リコール届出一覧表

リコール届出日: 令和3年4月28日

リコール届出番号	4932	リコール開始日	令和3年4月28日
届出者の氏名又は名称	新潟トランス株式会社 代表取締役社長:石塚 武文	問合せ先:除雪機業務部 025-256-3625	
不具合の部位(部品名)	テールパイプ		
基準不適合状態にあると認める構造、装置又は性能の状況及びその原因	ロータリ除雪車において、電気配線の保護が不適切なため、テールパイプから出る排気の熱により電気配線の一部が溶損することがある。そのため、電気配線が短絡して最悪の場合、エンジン停止となり再始動できなくなるおそれがある。または短絡による火花が発生し、火災に至るおそれがある。		
改善措置の内容	全車両、遮熱板と電線支えを追加し、テールパイプを対策品に交換する。		
不具合件数	1件	事故の有無	無し
発見の動機	市場からの情報による。		
自動車使用者及び自動車特定整備事業者へ周知させるための措置	・使用者:直接電話またはダイレクトメール等でユーザに連絡する。 ・自動車特定整備事業者:使用者を把握しているので、周知のための措置はとらない。 ・改善実施済車輛には、運転席側ドア開口部のドアロック付近にNo4932のステッカーを貼付する。

改善箇所説明図

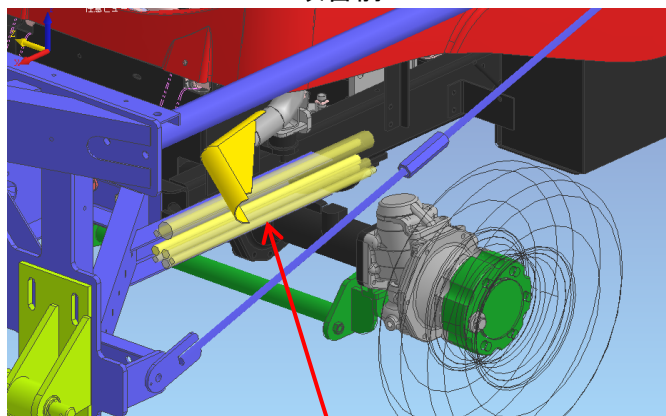
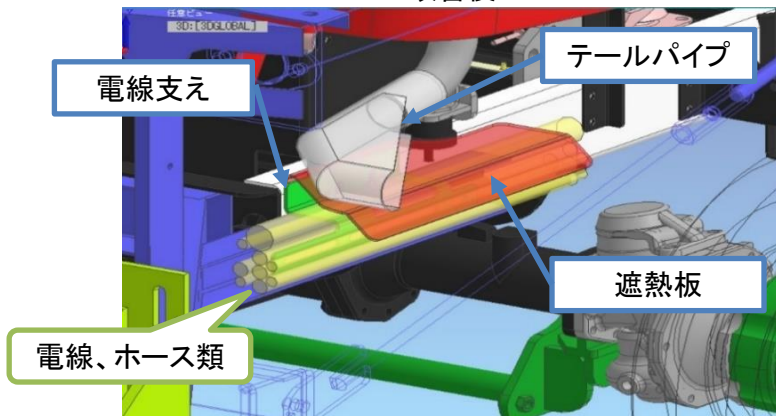
基準不適合発生箇所

改善前

基準不適合発生箇所

不具合内容

ロータリ除雪車において、電気配線の保護が不適切なため、テールパイプから出る排気の熱により電気配線の一部が溶損することがある。そのため、電気配線が短絡して最悪の場合、エンジン停止となり再始動できなくなるおそれがある。または短絡による火花が発生し、火災に至るおそれがある。

改善後

※注 は追加取付部品を示す。

全車両、遮熱板と電線支えを追加し、テールパイプを対策品に交換する。
